Αριθμός απόφασης: 376/2025

**ΘΕΜΑ: Έγκριση τμηματικής τροποποίησης της μελέτης του έργου με τίτλο:  
«ΔΗΜΙΟΥΡΓΙΑ “ΓΩΝΙΩΝ ΑΝΑΚΥΚΛΩΣΗΣ” ΚΑΙ ΥΠΟΓΕΙΟΠΟΙΗΣΗ ΚΑΔΩΝ  
ΑΝΑΚΥΚΛΩΣΗΣ ΣΕ ΚΕΝΤΡΙΚΑ ΣΗΜΕΙΑ ΤΗΣ ΠΟΛΗΣ ΤΗΣ ΜΥΤΙΛΗΝΗΣ».**

Σχετικά με το 21<sup>ο</sup> θέμα της ημερήσιας διάταξης ο Πρόεδρος έθεσε υπόψη του Σώματος την υπ' αριθμ. πρωτ. Δ.Τ.Υ./14228/09-05-2025 εισήγηση της Διεύθυνσης Τεχνικών Υπηρεσιών του Δήμου Μυτιλήνης, η οποία έχει ως εξής:

ΣΧΕΔΙΟ ΜΕΛΕΤΗΣ

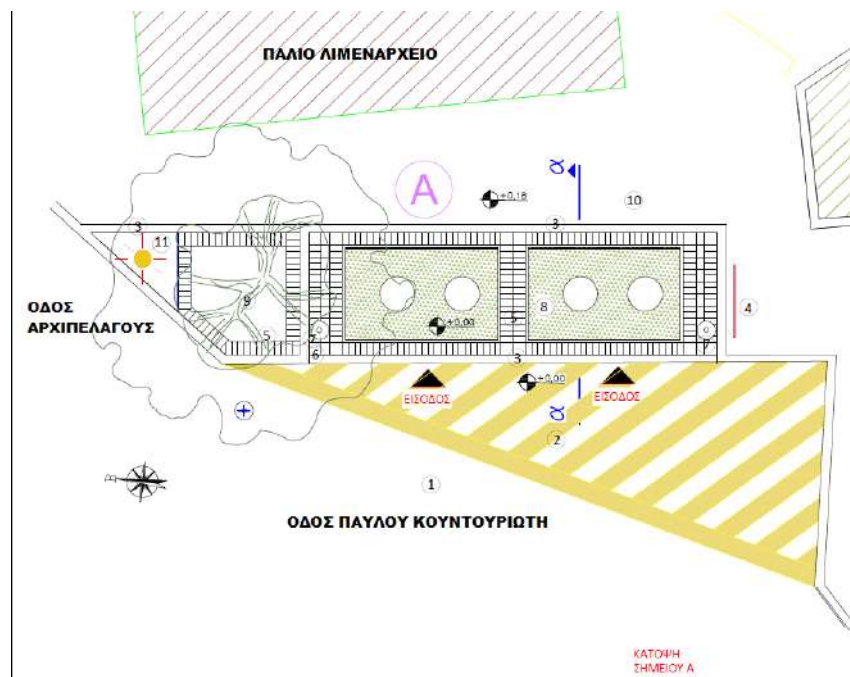
Στο πλαίσιο κατασκευής του έργου του θέματος και κατά την εφαρμογή της μελέτης από τον ανάδοχο του έργου, προέκυψαν προβλήματα που σχετίζονται με την χωροθέτηση των υπόγειων κάδων ανακύκλωσης στη θέση Α επι της πλατείας Σαπφούς.

Σύμφωνα με την μελέτη του έργου τοποθετούνται δύο (2) κάδοι υπογειοποίησης σε τρία σημεία (Α,Β,Γ) επι της πλατείας Σαπφούς, όπως φαίνεται στο παρακάτω σχέδιο.

Η θέση (Α) βρίσκεται στο πεζοδρόμιο επι της πλατείας Σαφφούς που οριοθετείται από το παλιό Λιμεναρχείο, την οδό Παύλου Κουντουριώτη, την οδό Αρχιπελάγους και ένα περίπτερο.

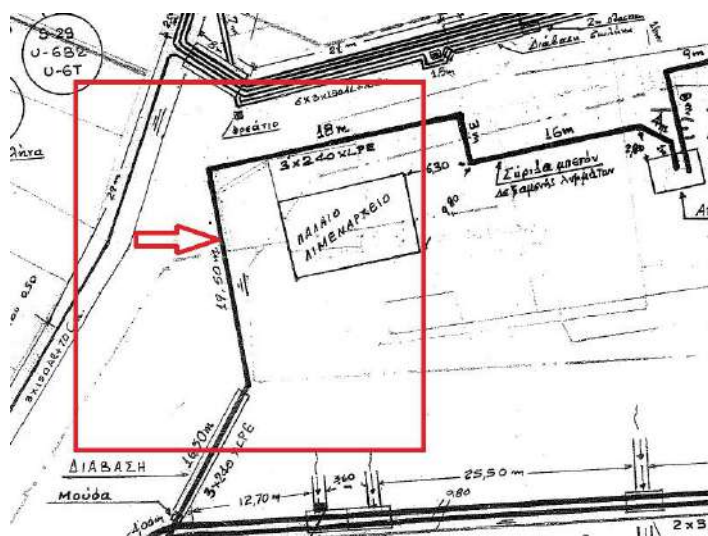
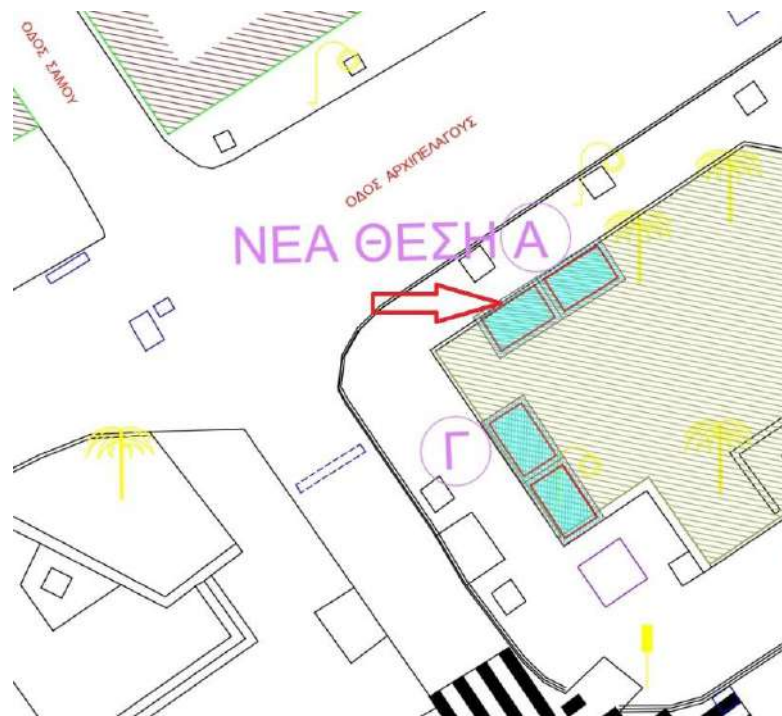
Επισημαίνεται ότι οι ακριβείς απαιτήσεις για τις διαστάσεις του σκάμματος για την τοποθέτηση των υπόγειων κάδων (εργασίας που εκτελείται μέσω της σύμβασης του παρόντος έργου), εξαρτώνται από τις τεχνικές προδιαγραφές των υπόγειων κάδων που δόθηκαν την ανάδοχο εταιρεία της προμήθειας, η σύμβαση της οποίας υπογράφηκε μεταγενέστερα του έργου όπως αναλυτικά παραθέτουμε παραπάνω.

Η Υπηρεσίας μας έχοντας συλλέξει όλα τα απαραίτητα στοιχεία, δηλαδή ακριβείς διαστάσεις υπόγειων κάδων, δεξαμενής και σκάμματος, πραγματοποίησε επί τόπου επίσκεψη με τον ανάδοχο του έργου και εκπρόσωπο του ΔΕΔΔΗΕ, όπου έγινε δοκιμαστική τομή και διαπιστώθηκε η διέλευση υπόγειων καλωδίων (μέσης τάσης) πλησίον του σκάμματος.

Η μετακίνηση αυτών των καλωδίων είναι αδύνατη, διότι πρόκειται για ηλεκτρικά καλώδια μεγάλης διατομής. Η Υπηρεσία είχε λάβει υπόψη της, κατά τη φάση της μελέτης τα σχέδια του ΔΕΔΔΗΕ, ωστόσο υπάρχει απόκλιση, η οποία δεν μπορούσε να προβλεφθεί, διότι : α) τα σχέδια και οι απεικονίσεις τους δεν βασίζονται σε εξαρτημένες συντεταγμένες και β) οι ακριβείς διαστάσεις του σκάμματος θα οριστικοποιούνταν μετά την προμήθεια των κάδων.

Για όλους τους παραπάνω λόγους και επειδή η μερική μετακίνηση της θέσης των κάδων είναι ανέφικτη διότι δεν υπάρχει επαρκής χώρος προς όλες τις κατευθύνσεις σύμφωνα και με την ανωτέρω περιγραφή της θέσης, κρίνεται αναγκαία η μετακίνηση των κάδων σε διαφορετικό σημείο επι της πλατείας Σαπφούς.

**ΝΕΑ ΘΕΣΗ Α****Στη νέα θέση**

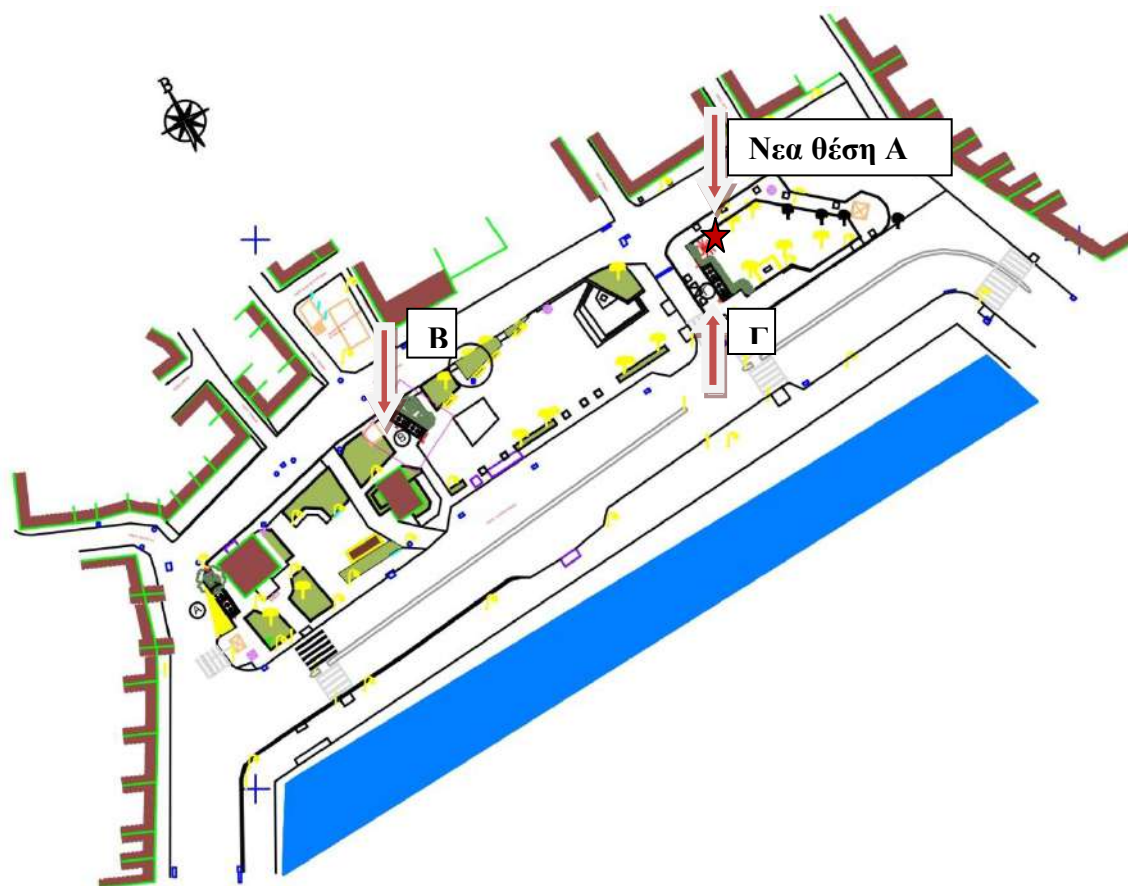
Η νέα θέση που προτείνεται βρίσκεται πλησίον της θέσης (Γ), απέναντι από το κατάστημα με την επωνυμία Public, εντός παρτεριού επι της πλατείας Σαπφούς και οριοθετείται βόρεια από την οδό Αρχιπελάγους και από τις λοιπές κατευθύνσεις από την πλατεία, όπως απεικονίζεται στο συνημμένο σχέδιο.

- ✓ δεν διέρχονται καλώδια του ΔΕΔΔΗΕ,
- ✓ υψομετρικά βρίσκεται στην ίδια στάθμη με τη θέση Γ,
- ✓ δεν υπάρχουν κατασκευές που δημιουργούν πρόβλημα στην τοποθέτηση των υπόγειων κάδων και
- ✓ ενισχύεται η μείωση του όγκου των ανακυκλώσιμων υλικών μιας που είναι μεγάλη η συσσώρευση των υλικών από τα γύρω καταστήματα εστίασης.
